Actualización de Producto Obligatoria/Boletín de Seguridad

Dispositivo de Seguridad por Sobrevelocidad del PC1 - Boletín de Seguridad
PCU15-014
Noviembre 23, 2015

SUB COMPONENTE
Dispositivo de Seguridad por Sobre Velocidad – Volante de Inercia

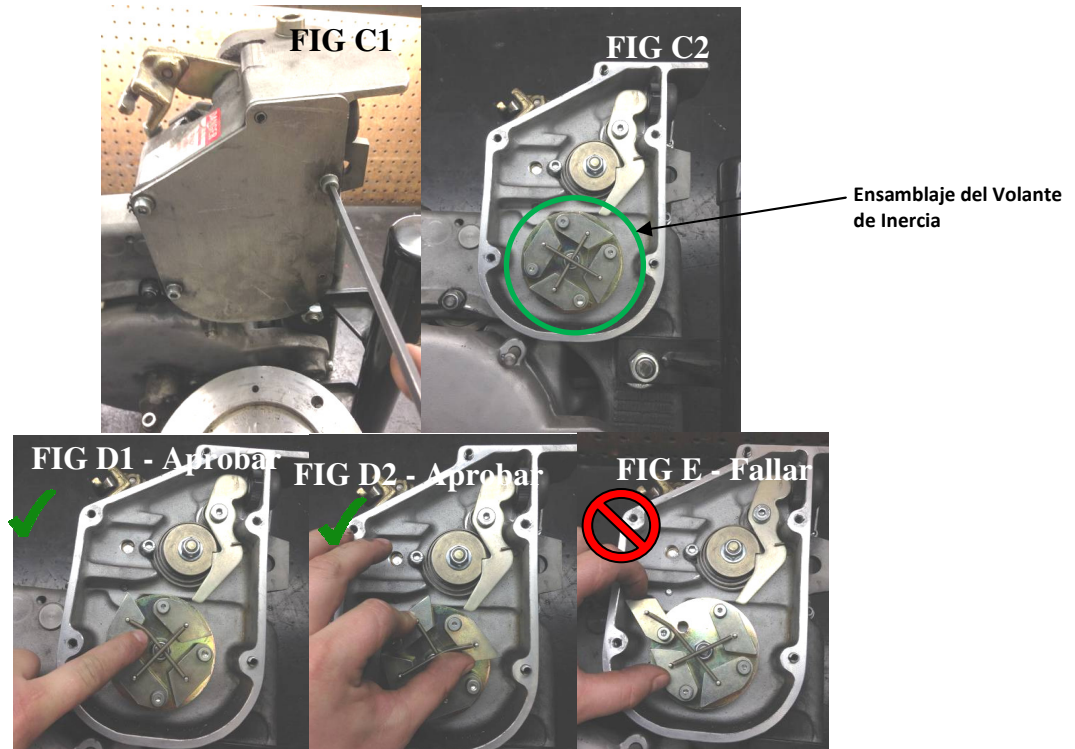
1. Con la fuente de poder desconectada, retire el motor de la montacarga y retire la cubierta del volante de inercia (Fig C1). Ubique el ensamblaje del Volante de Inercia (Ver Fig C2). **Gire manualmente cada contrapeso del volante de inercia (4 en Total) sobre el Ensamblaje del Volante de Inercia** del Dispositivo de Seguridad de Sobrevelocidad, para asegurar que la rotación que pasó más allá del diámetro exterior del volante de inercia está limitada, como se muestra en la Fig D1 & D2 a continuación. Si se puede girar demasiado, como se muestra en la Fig E, el Volante de Inercia no pasa la inspección y **la montacarga debe ser retirada de servicio inmediatamente hasta que se realice la actualización.**

1. El Juego de Placa de Retención de Peso del Volante de Inercia del PC1 (p / n 720202 - 1) debe ser instalado por un técnico que posea una certificación válida de Entrenamiento en el Mantenimiento de la Montacarga de Power Climber, o la montacarga debe ser retirada de servicio.
